志賀原子力発電所 原子炉施設保安規定の一部変更について

志賀原子力発電所原子炉施設保安規定変更前後比較表

図1 人事制度の見直し前後の特別管理職の職級名称

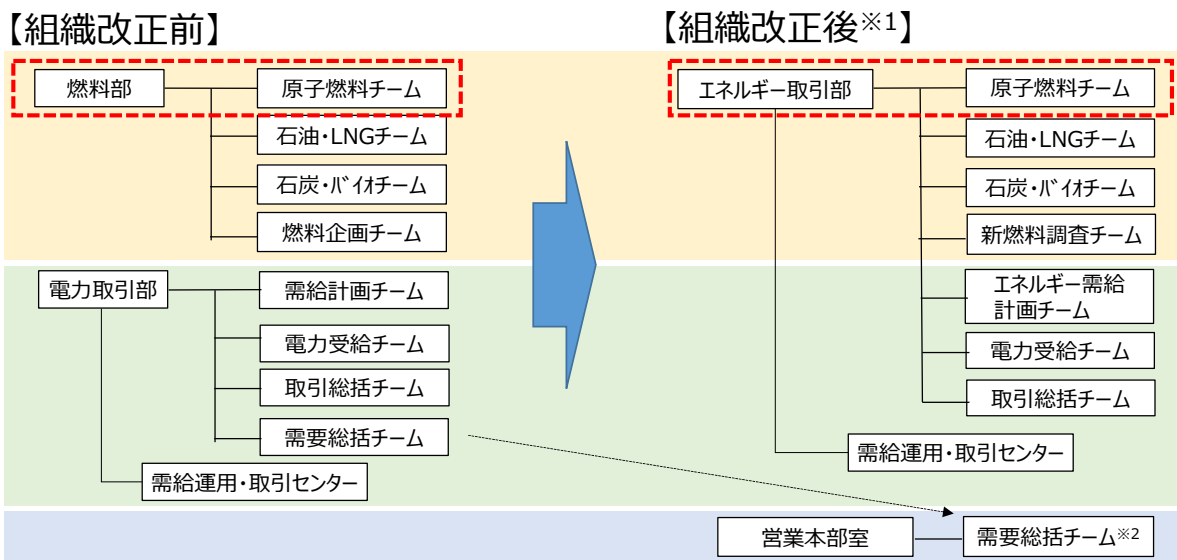
当社では、特別管理職の職級名称を、各職級に求める役割をより明確に示したものとすることで、本人により一層の自覚を促すとともに士気の高揚を図るため、特別管理職の職級名称を図1の通りに変更する人事制度の見直しを予定している。

この人事制度の見直しに伴い、2022年度の株主総会開催日（一部7月1日）から特別管理職の職級名称を変更する予定である。

- ・「原子炉主任技術者は特別管理職A級以上とし、～」
⇒「原子炉主任技術者は特別管理職経営職以上とし、～」

図3 組織図における炉主任の位置づけ（保安規定第4条図4）

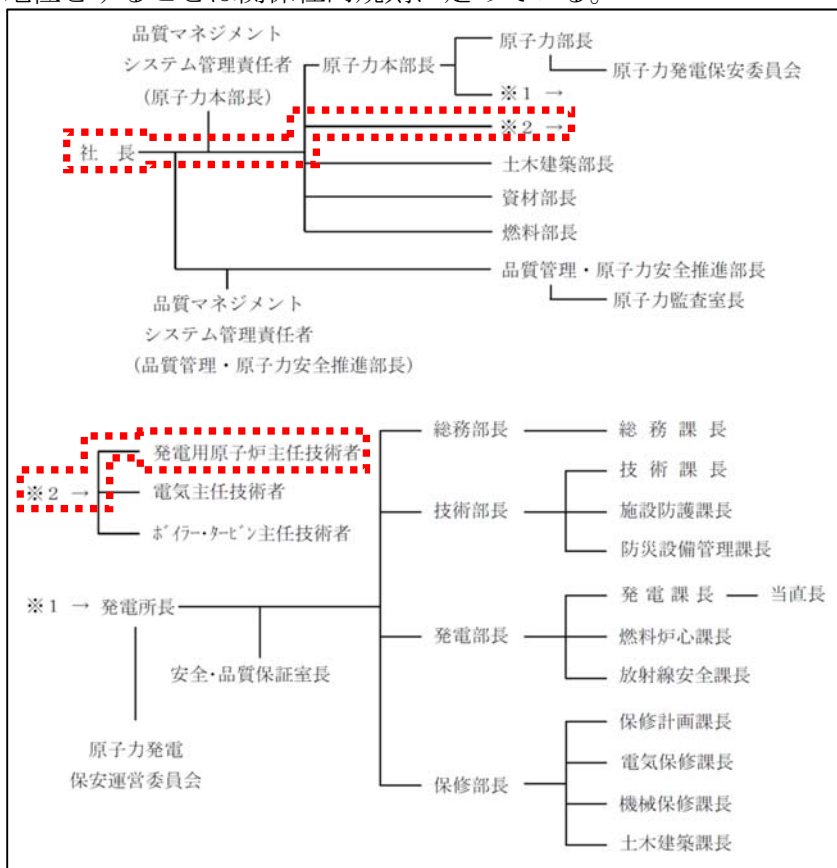
これを受けて当社では、再発防止策を講じるまでは発電所長の下に位置づけられていた炉主任を、社長直属の職位とするとともに、本店部長級の地位（支配人（現在は特別管理職A級）以上）とした。

炉主任を社長直属の職位とすることは保安規定および関係社内規則に、炉主任を本店部長級の地位とすることは関係社内規則に定めている。
